## ■ 将来交通量予測のあり方に関する検討委員会報告書 (平成16年3月)における指摘事項

### ○ 全国交通量から将来OD表作成に至る推計手順

図 これまでの将来交通需要推計の全体フロー

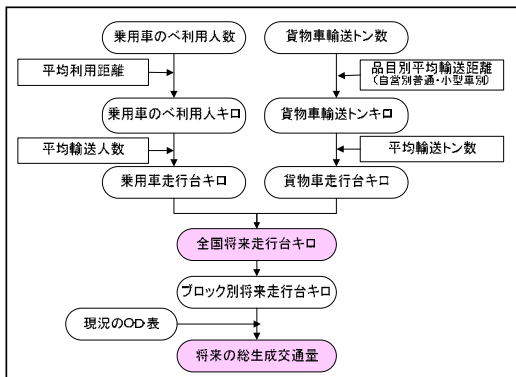
全国を対象にした推計について、旅客は乗用車のべ利用人数、貨物は貨物車輸送トン数から自動車交通量(台トリップ数)を推計し、この結果を用いて発生集中交通量を推計することを検討する必要

図 新たな将来交通需要推計の全体フロー

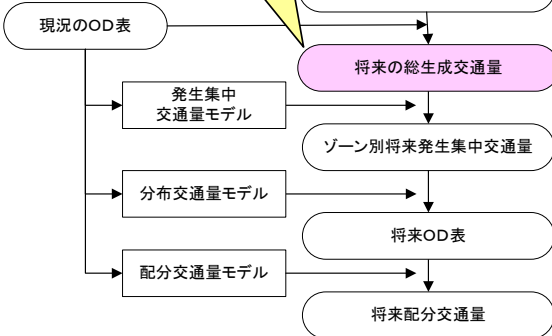
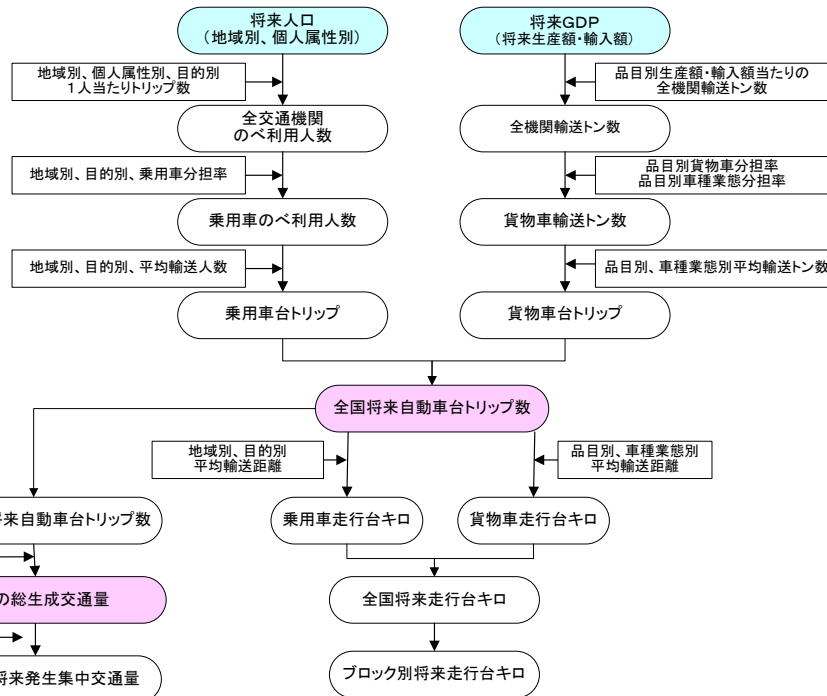
自動車台トリップ数を推計し、この伸び率を用いて将来OD表における総生成交通量を推計することでよいか。
